工程名稱: 新竹縣二重國民小學北棟及東一棟校舍拆除重建工程

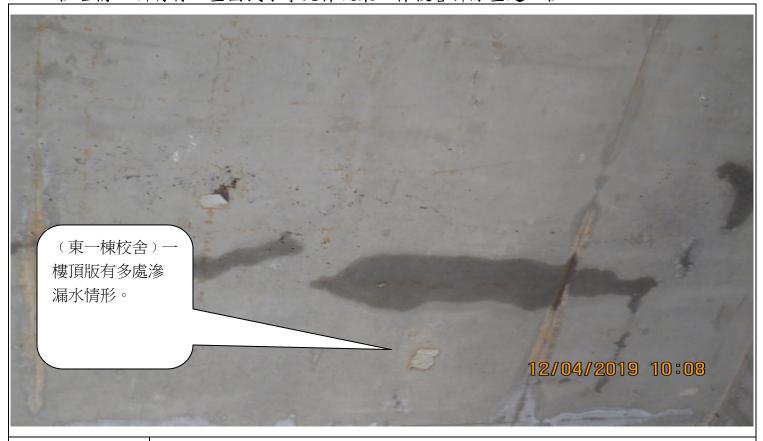
(東一棟校舍) 一樓頂版有多處滲漏水情形。

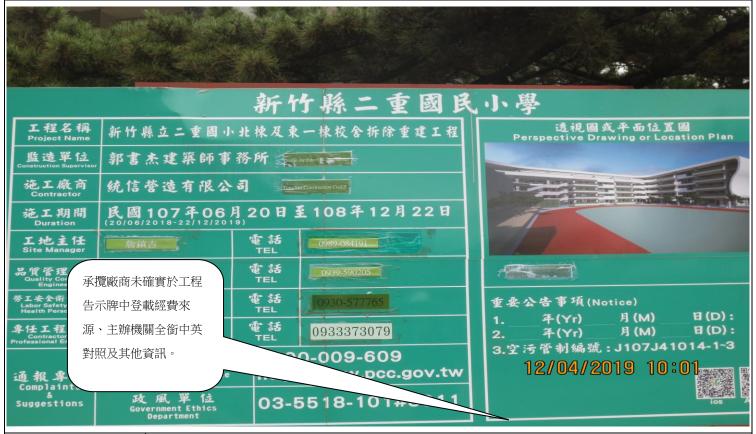
(東一棟校舍電梯間)給水排水管管路顏色與污水管顏色(橘色)相同, 此與建築技術規則建築設備篇建築設備篇第29條規定有所不符。

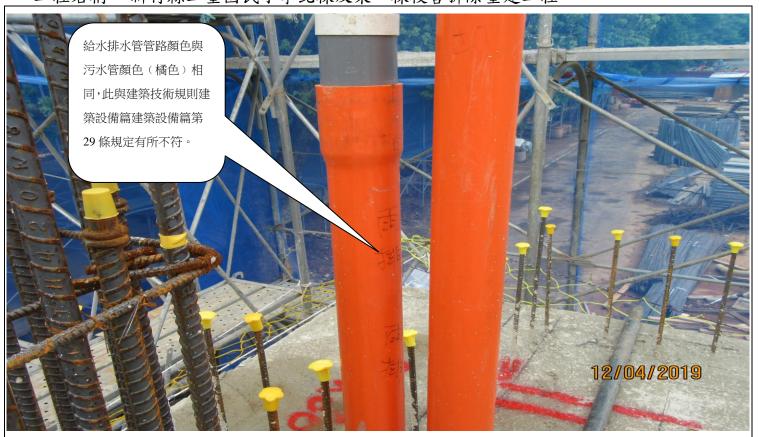
(東一棟校舍) 一樓頂版有多處滲漏水情形。
